AZZP.243.030.2020

Dotyczy: udzielenia wyjaśnień w związku z prowadzonym postępowaniem na „Budowę budynku dydaktycznego dla potrzeb Uniwersytetu Technologiczno-Przyrodniczego w Bydgoszczy”.

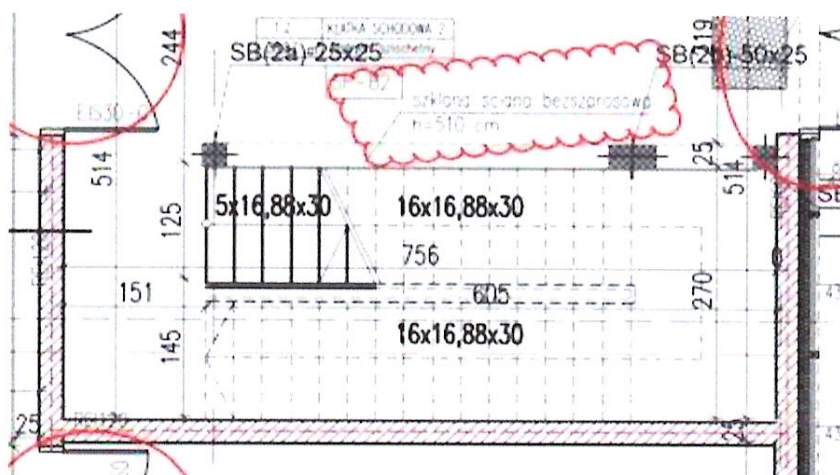
Prosimy o informację, w jakim pakiecie ująć ściankę bezszprosową $h=5,1m$ opisaną na rzucie „0” przy schodach klatki nr 2; pom. Nr 1.2:

1.4 Stolarka okienna i drzwiowa

1.5 Ślusarka architektoniczna

1.1 Ścianki działowe?

Ujęcie dowolne, może być liczona jako ścianka działowa.

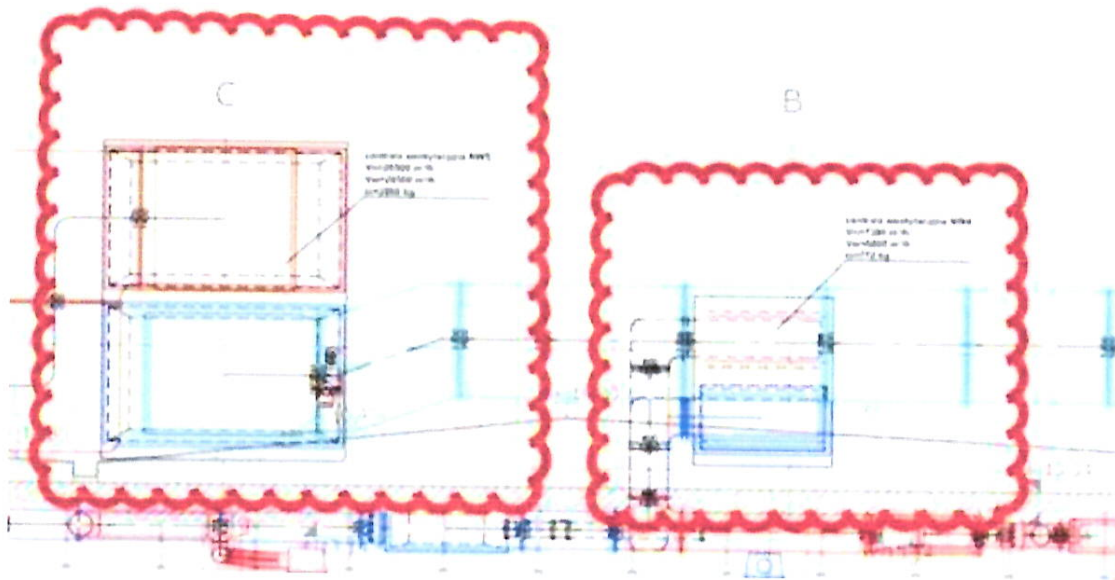
Prosimy o określenie odporności pożarowej wszystkich ścianek szklanych na piętrze +2, ponieważ w dokumentacji są poniższe rozbieżności:

- na rysunku A4 (rzut 2 piętra) ścianki szklane są oznaczone jako EI30,
- na rysunku ST3 (zestawienie stolarki wewnętrznej – piętro 2) większość ścianek jest oznaczona jako bezklasowa.

W związku z tym prosimy o potwierdzenie, którą z poniższych opcji mamy uwzględnić w ofercie:

1. elementy D11', D16, D19, OW6, OW11, OW12, OW13, OW14, OW15, OW20, OW25, OW26 wycenić bez odporności pożarowej ?

2. elementy D11', D16, D19, OW6, OW11, OW12, OW13, OW14, OW15, OW20, OW25, OW26 wycenić jako EI30 ?

Wszystkie ściany szklane działowe będące obudową poziomych dróg ewakuacyjnych należy traktować jako ściany o **ODPORNOŚCI POŻAROWEJ EI30**. Bezklasowe są ściany dzielące pomieszczenia od siebie (stanowią one jedną strefę pożarową) i nieoddzielające pomieszczenia od poziomych dróg ewakuacyjnych. Ściany bezklasowe na poziomie +2: OW15.
